## 改善箇所説明図

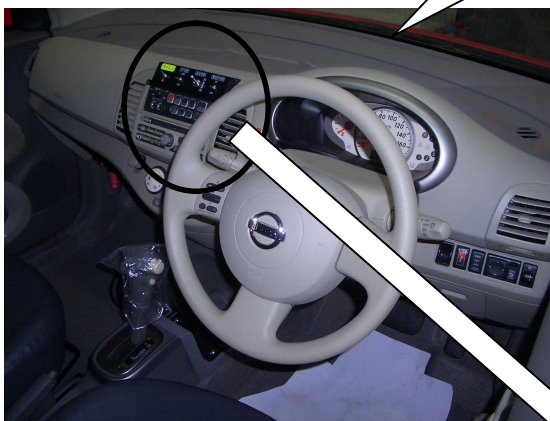
不具合発生箇所

サイレンアンプ

〔 消防車のサイレン音量徐変機能付きサイレンアンプにおいて、制御プログラムが不適切なため、サイレン吹鳴と連動して警光灯が点灯しない場合がある。 〕

注意:  は交換部品を示す。

全車両、サイレンアンプを対策品と交換する。
